**Avis délibéré de la Mission régionale  
d'autorité environnementale de Bretagne sur le  
projet d'installation d'une hydrogénératrice au barrage de la Ville-  
Hatte sur les communes de Pléven et de Plorec-sur-Arguenon  
(22)**

n° MRAe 2021-009311

Illustration 3: Rejets actuels

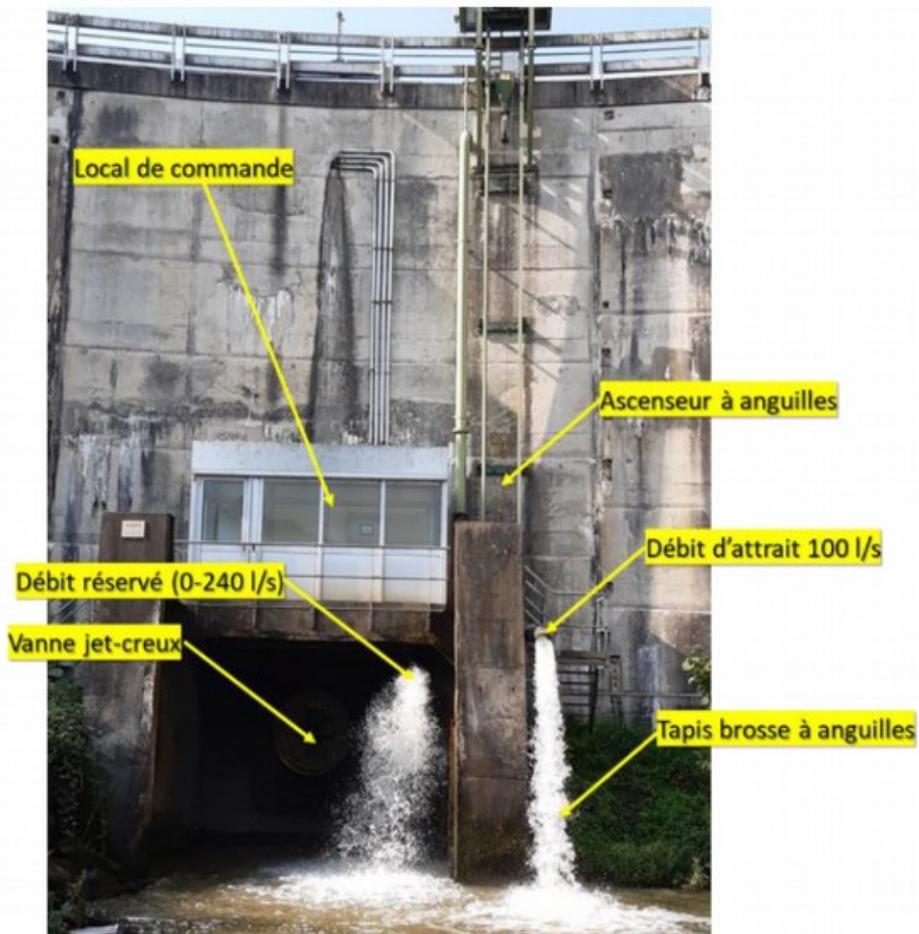
L'anguille européenne est la seule « utilisatrice » de la passe ascenseur<sup>9</sup>. Le projet se traduira par un rétrécissement du lit et par un effet de perturbation possible puisque le rejet futur sera **en aval** de la passe, conservée par le projet (cf. figures 3 et 4 ci-avant) : elle sera donc susceptible de gêner la progression des civelles, fortement sensibles au courant. Sous réserve que le porteur de projet confirme la présence d'une grille à l'entrée de la future conduite commune au jet-creux et à la turbine<sup>10</sup>, le fonctionnement principalement hivernal de cette dernière limitera certes ce risque d'impact notable mais **le fonctionnement printanier partiel de la centrale (sur 15 jours) constitue toutefois un point d'attention puisque la migration de l'espèce peut y être très importante. Cet aspect est jugé comme non significatif par le dossier mais sans justification particulière de cette appréciation.**

Illustration 4: Vue en plan du projet (source : dossier)

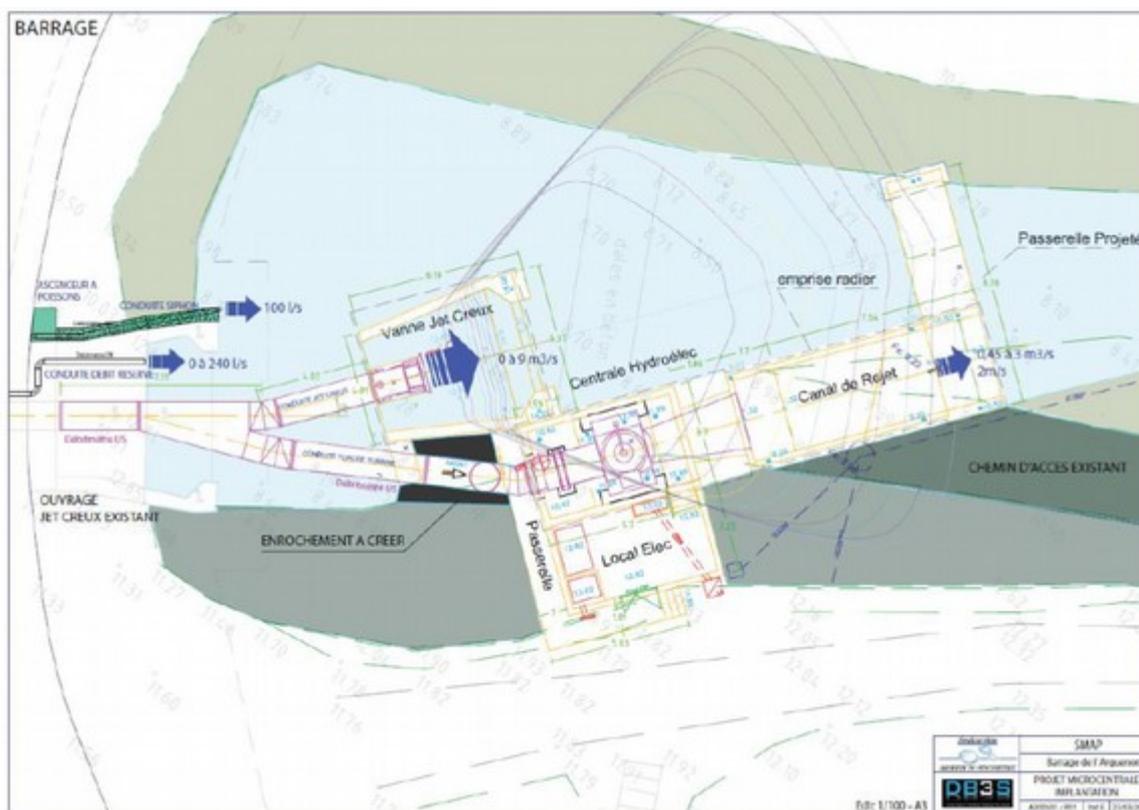
Le dossier indique que la passe à anguilles restera fonctionnelle, compte-tenu du maintien d'une portion de chenal en eau et du fonctionnement de son débit d'attrait (rejet de 100 l par seconde, visible en figure 4). L'absence d'impact des vibrations et sons émis par le chantier, qui comprend notamment la mise en place de fondations sur le substrat rocheux, n'est cependant pas démontrée pour les espèces, qui circuleront dans un espace réduit, attendant aux travaux.

***L'Ae recommande de justifier le niveau d'impact du projet sur la migration de l'anguille d'Europe vers l'amont, de confirmer la mise en place d'un suivi de ses populations, préalable aux travaux, poursuivi jusqu'à la stabilisation des populations observées et relié à l'activation d'une mesure de compensation en cas de réduction de leurs effectifs.***

Illustration 5: Organisation spatiale du chantier (source dossier)

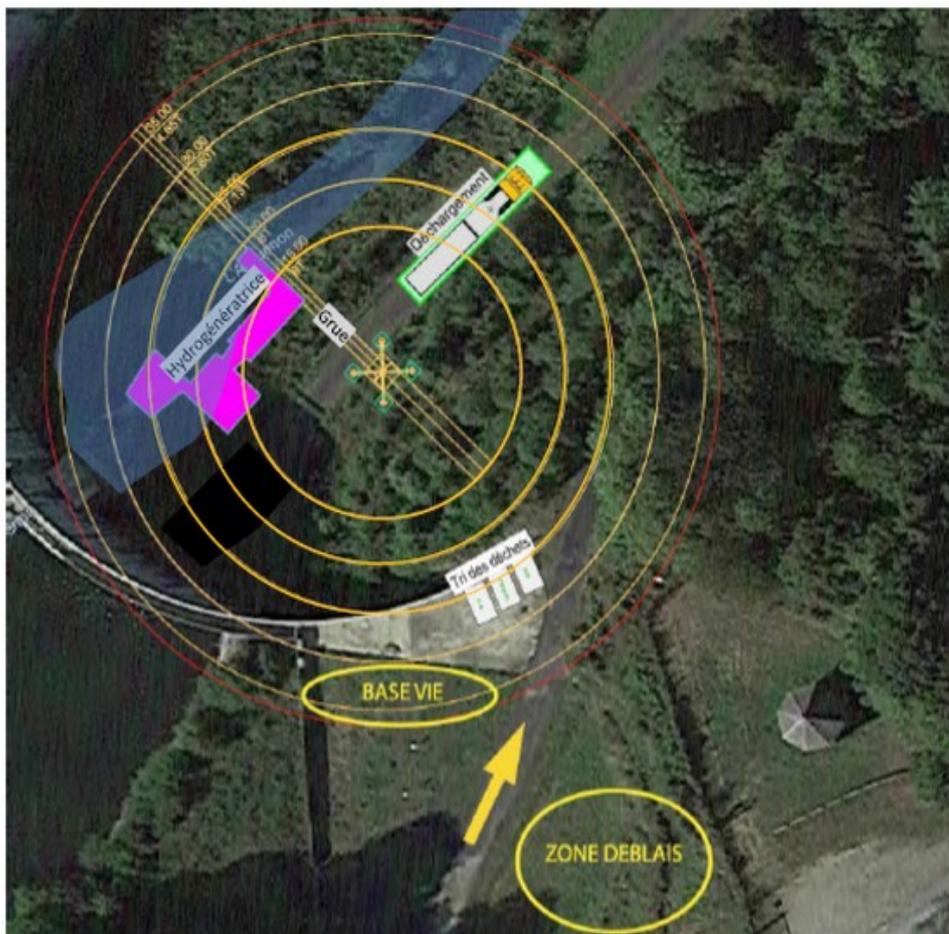
L'aval du projet est exposé à un risque de submersion en cas de rupture de la retenue de Ville-Hatte. Le niveau de cet enjeu appelle a minima de préciser l'attention qui sera portée à l'installation de la grue, dans la mesure où sa flèche pourra se déplacer au-dessus du barrage (cf. figure 5).
